DŮVODOVÁ SPRÁVA

k dodatku č. 1

k zmluve o dielo č. objednávateľa Z-603/6430/2009, č. zhotoviteľa VHS-2009/0307 na uskutočnenie udržiavacích prác na stavbe

„I/11 Čadca – most 204“

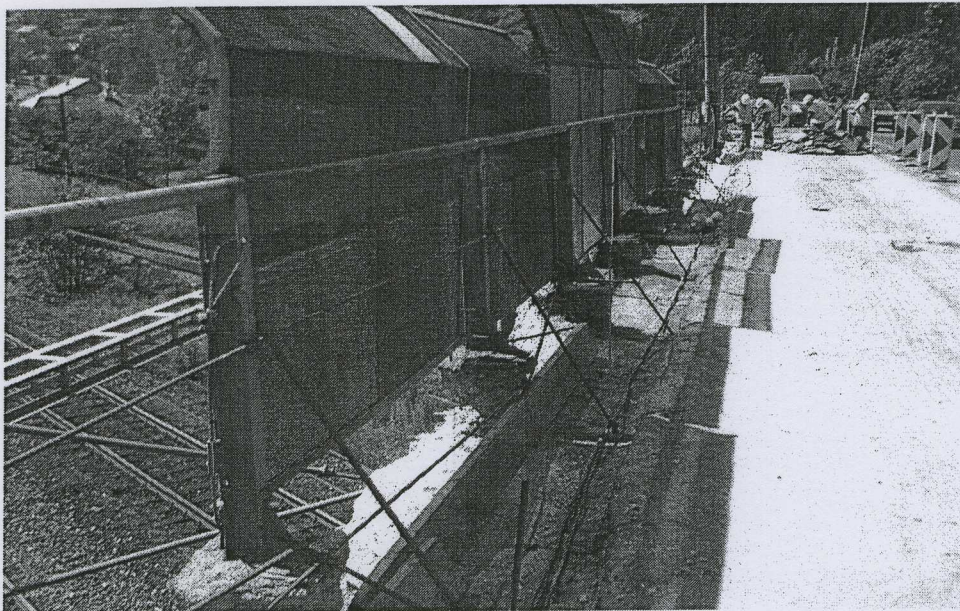
autorského dozoru o komplexnom odstránení nesúdržných a rozrušených konštrukcií ríms s vybudovaním úplne novej rímsy, pretože skutkový stav ríms bol rádovo nižší, než s akým projektant uvažoval v PD. Uvedené zmeny sa prejavili vo väčšom množstve vybúraných hmôt a sutí a v navýšení železobetónu na celkovú kubatúru rímsy.

Na druhej strane došlo k zníženiu výmer kotvenia ríms v dôsledku zmeny jej konštrukcie a rozsahu.

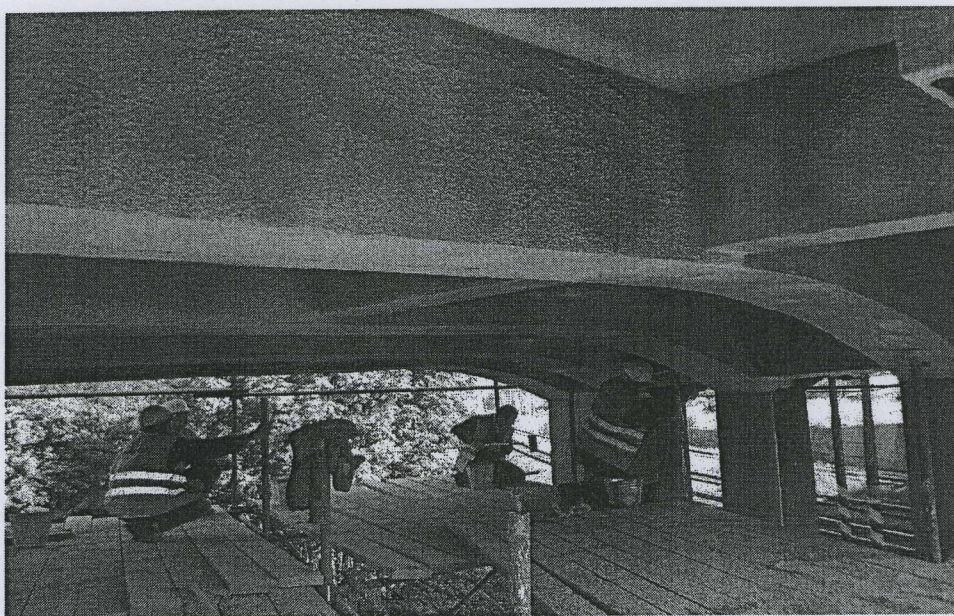
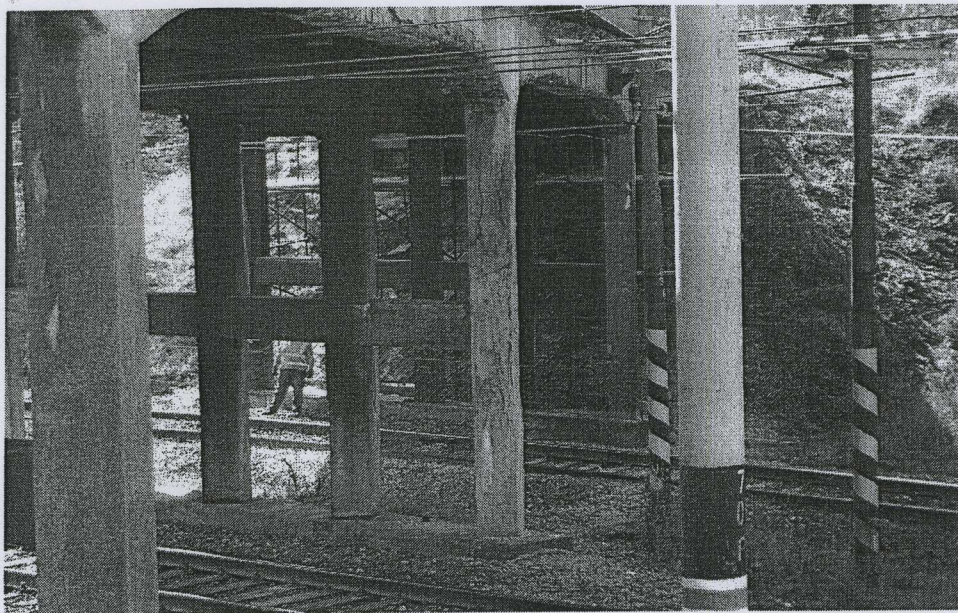
Konštrukcia mostovky vrátane izolácie a vrstvy vyrovnávacieho betónu bola po odfrézovaní živičných vrstiev krytu vozovky taktiež sledovaná autorským dozorom, pričom sa znova za jeho účasti a účasti zástupcov objednávateľa a zhotoviteľa opäť musel upraviť rozsah odstránenia rozrušených a nesúdržných konštrukčných vrstiev, čo sa opäť prejavilo v zvýšených kubatúrach odstránenia a zriadenia týchto vrstiev.

Na podnet OR PZ ODI Čadca zhotoviteľ prác zabezpečil organizovanie dopravy počas výkonu stavebných prác zaškolenými osobami, čím vznikli navyše práce oproti schválenej PD (priložený zápis zo stavebného denníka, list č. 0036891).
